原災法に基づく通報等の運用について

2020年2月12日

2020年1月23日に実施した弊社総合訓練5週間前説明において、原子力災害対策特別措置法第10条に基づく通報（以下、特定事象通報）及び、同法第25条に基づく報告（以下、25条報告）の運用について、弊社の現状の運用が法令の趣旨と異なることをご指導を頂いた。

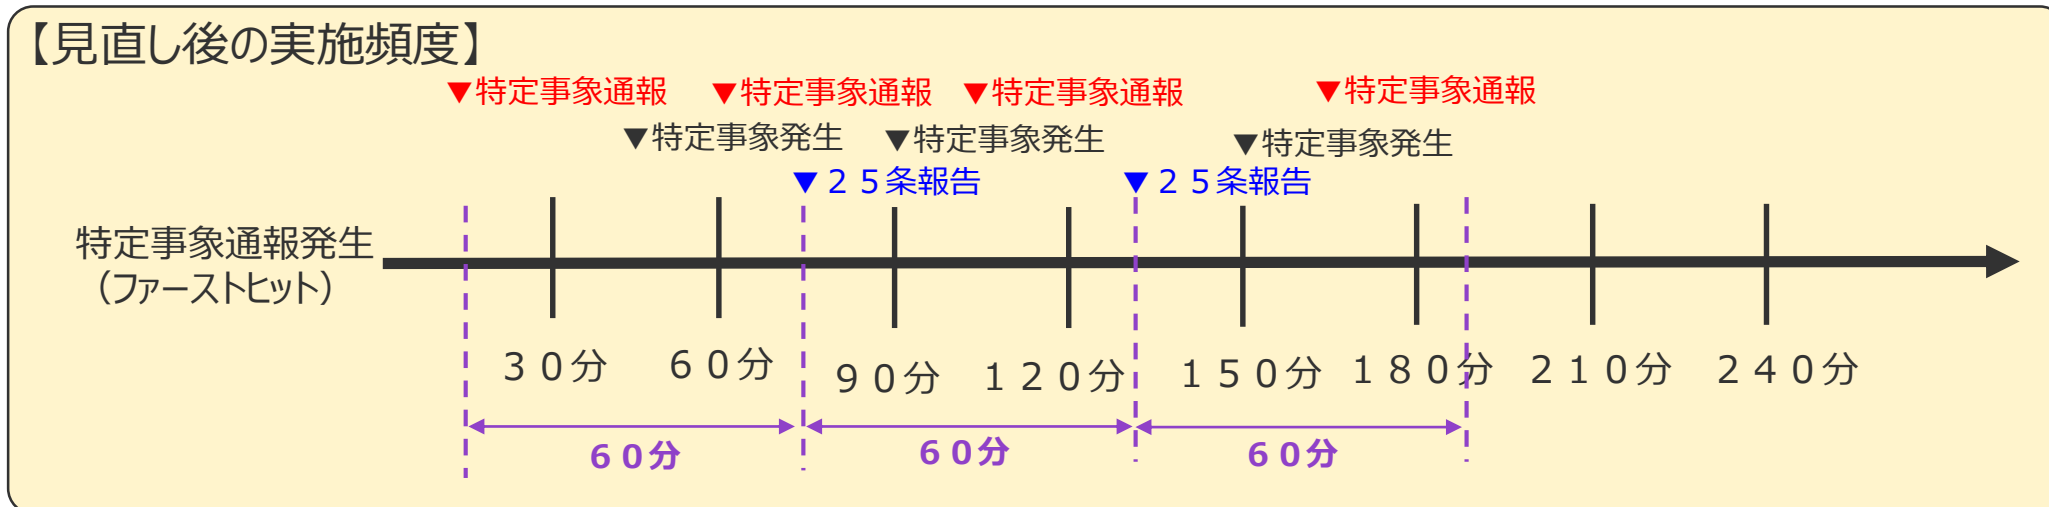
- ・過去の訓練における25条報告の実績が、最初の特定事象通報から2時間40分（昼休憩1時間程度を含む）であったため、今回示した時間（10条通報から30分目安）で発出すること。

- ・FAX送信については、特定事象通報から30分後を目安に実施し、以降、プラントの状態が安定するまでは30分毎を目安に定期的に行う。

一方、訓練において立て続けに特定事象発生が続く場合において、25条報告に時間を要してしまうケースがあった。社内運用について、これまでの訓練実績も踏まえ、**最初の特定事象通報からの時間**を意識した以下の運用に変更する。

- ・**最初の特定事象通報から1時間を目安とし応急措置の状況について25条報告を実施し、2報目以降は1時間毎を目安に定期的に行う。**
- ・事象が収束しプラントの状態が安定したと判断した場合には、ERCプラントチームと協議の上、頻度を変更する。
